Veřejná zakázka:
„Stavební úpravy a přístavba DS Kosmonautů“

VYSVĚTLENÍ, ZMĚNA NEBO DOPLNĚNÍ ZADÁVACÍ DOKUMENTACE

Vysvětlení zadávací dokumentace č. 1 ze dne 28. 2. 2025

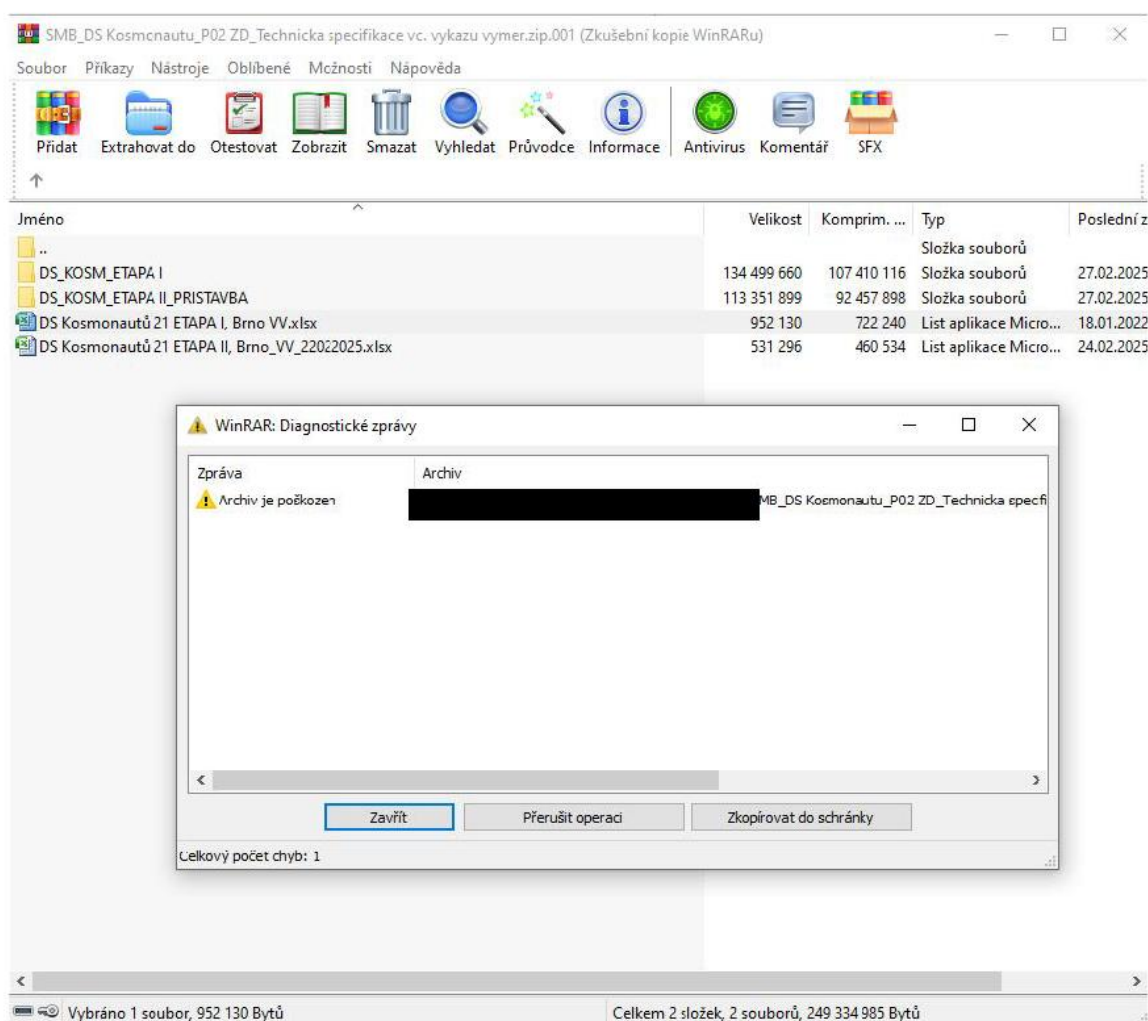
I v serveru je otazníček, že soubor nelze přechíst.

Tak ještě prosíme o znovu vložení jediného čitelného souboru:

SMB_DS Kosmonautu_P02 ZD_Technicka specifikace vc. vykazu vymer.zip

který je chybný. Zásíláme obrázek.

Zadavatel k dotazu žádosti č. 1 a 2 sděluje, že prověřil funkčnost projektové dokumentace, jež tvoří přílohu č. 2 zadávací dokumentace (Technická specifikace vč. výkazů výměr), v programu 7-Zip a neshledal závadnost uveřejněného souboru (resp. nemožnost jeho otevření).

Příloha č. 2 zadávací dokumentace (Technická specifikace vč. výkazů výměr) je s ohledem na svou velikost zkomprimována do 3 zip souborů, a to za účelem jejího možné nahrání do elektronického nástroje (v němž je omezena kapacita uložení). Dokument označený jako *SMB_DS Kosmonautu_P02 ZD_Technicka specifikace vc. vykazu vymer.zip.001* tak v sobě

zahrnuje zbývající soubory (tj. s koncovkou *zip.002-003*), jež se mohou jevit při jejich samostatném otevření jako prázdné či nefunkční. Pro správné zpřístupnění přílohy č. 2 je proto nezbytné stáhnout všechny 3 zip soubory (tj. s koncovkou *zip.001-003*) do jedné složky a otevřít jen soubor s koncovkou *zip.001*, jenž obsahuje zbývající části Technické specifikace (vč. výkazů výměr). V případě přetrvávajícího problému s otevřením příslušné přílohy zadávací dokumentace prostřednictvím programu WinRAR, doporučuje zadavatel využití jiného volně dostupného komprimačního programu.
